Por este medio, el suscrito, **DAJUN ZHENG**, varón, mayor de edad, con carnet de residente permanente No. E-8-81332, vecino de la ciudad de Panamá, Provincia de Panamá y en nuestra condición de promotor del Proyecto "Estación ZH", a desarrollarse sobre la Finca (Inmueble) La Chorrera Código de Ubicación 8609, Folio Real No. 30270416 de la sección de propiedad, Provincia de Panamá Oeste. Ubicada en el Corregimiento de Herrera, Distrito de La Chorrera, Provincia de Panamá Oeste, damos respuesta a Nota DRPO-DIREC-SEIA-NE-677-2022 de 09 de junio de 2022.

La Chorrera, 09 de junio de 2022
DRPO-DIREC-SEIA-NE-677-2022

En seguimiento al proceso de evaluación del **ESTUDIO DE IMPACTO AMBIENTAL CATEGORÍA I, PROYECTO: "ESTACIÓN ZH"**, ubicado en el sector El Trapichito, corregimiento de Herrera, distrito de La Chorrera, provincia de Panamá Oeste, ingresado el 11 de mayo de 2022, para su evaluación por la Sección de Evaluación de Impacto Ambiental del Ministerio de Ambiente de Panamá Oeste, deseamos expresarle que luego de evaluar el Estudio de Impacto Ambiental, tenemos a bien solicitarle lo siguiente:

ANEXO NO. 2
MAPA DE UBICACIÓN DEL
PROYECTO

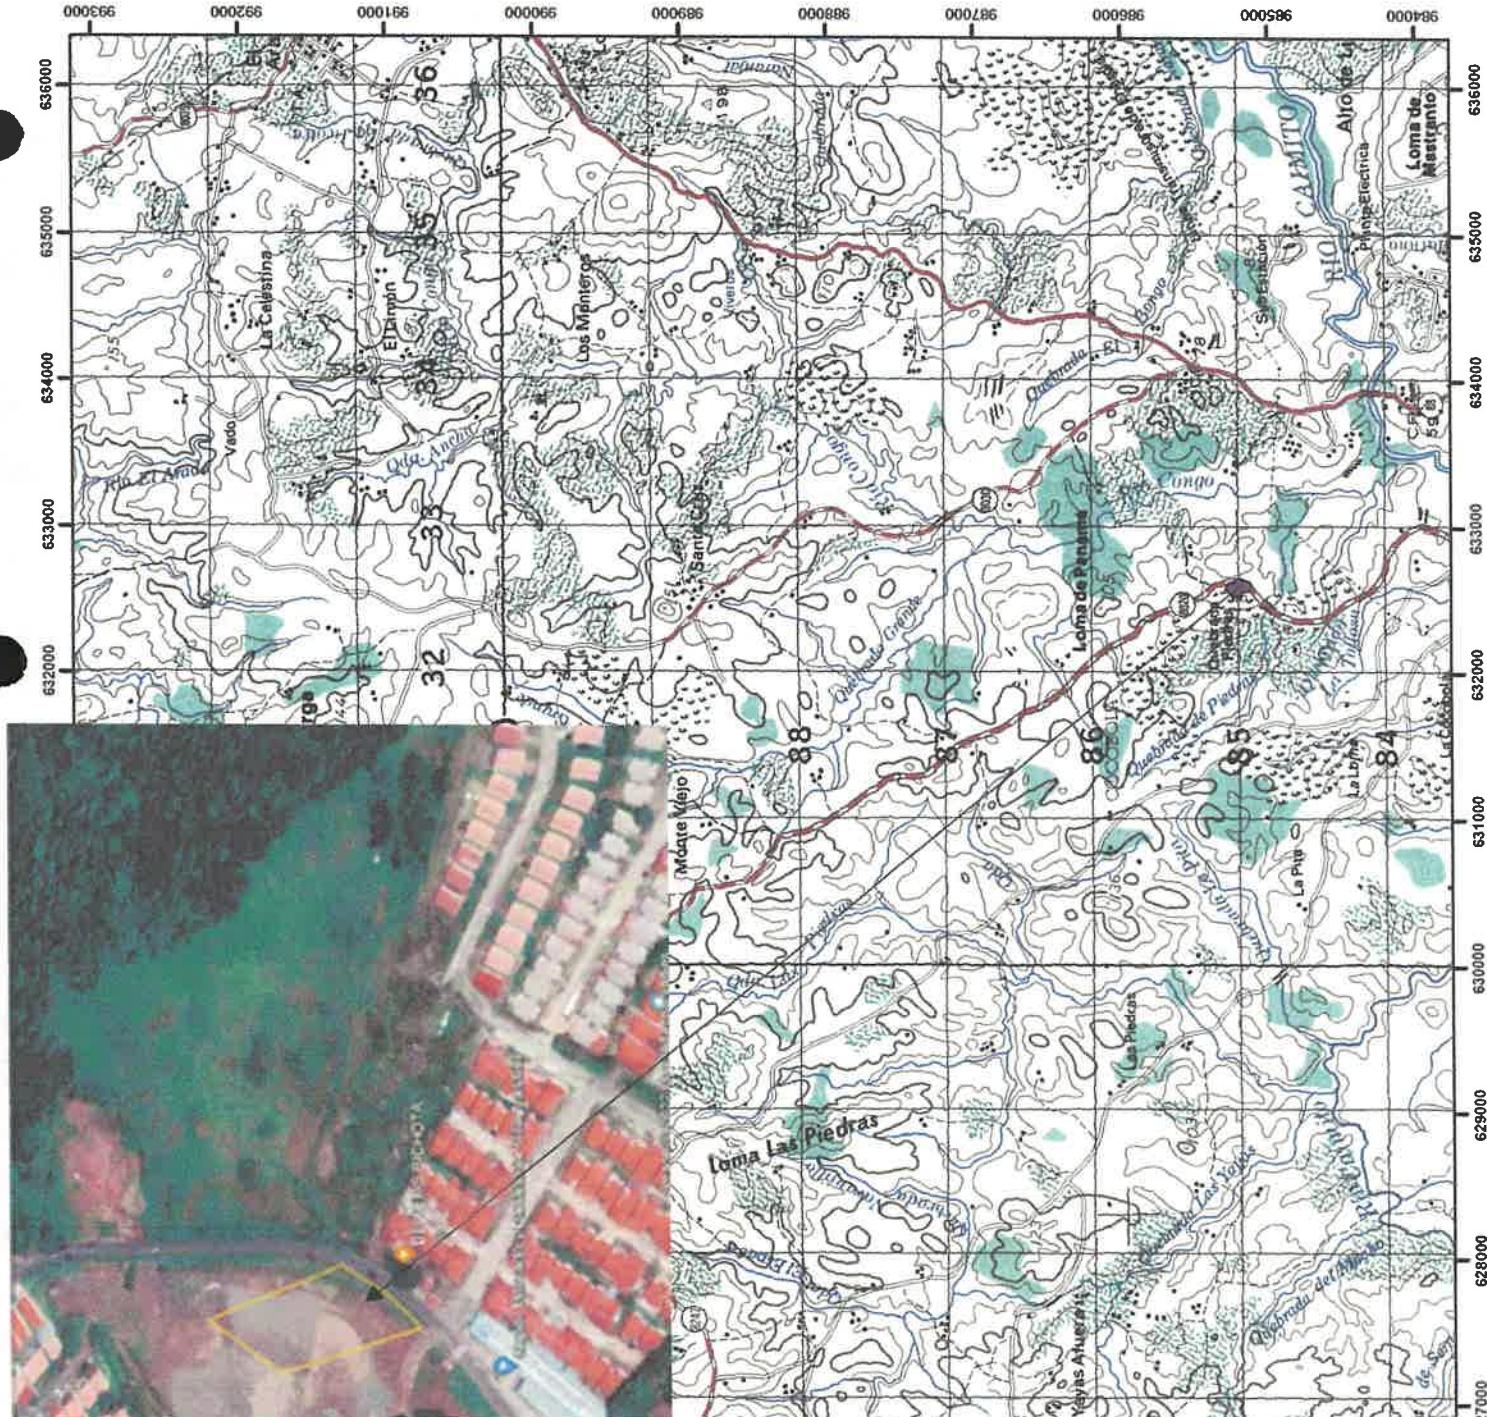
1.1 Aclarar la ubicación del proyecto, verificar y adjuntar coordenadas y mapa de ubicación.

1.1 Aclarar la ubicación del proyecto, verificar y adjuntar coordenadas y mapa de ubicación.

PTS	NORTE	EST
1	985218.93	632564
2	985253.70	632586
3	985205.13	632611
4	985163.17	632595
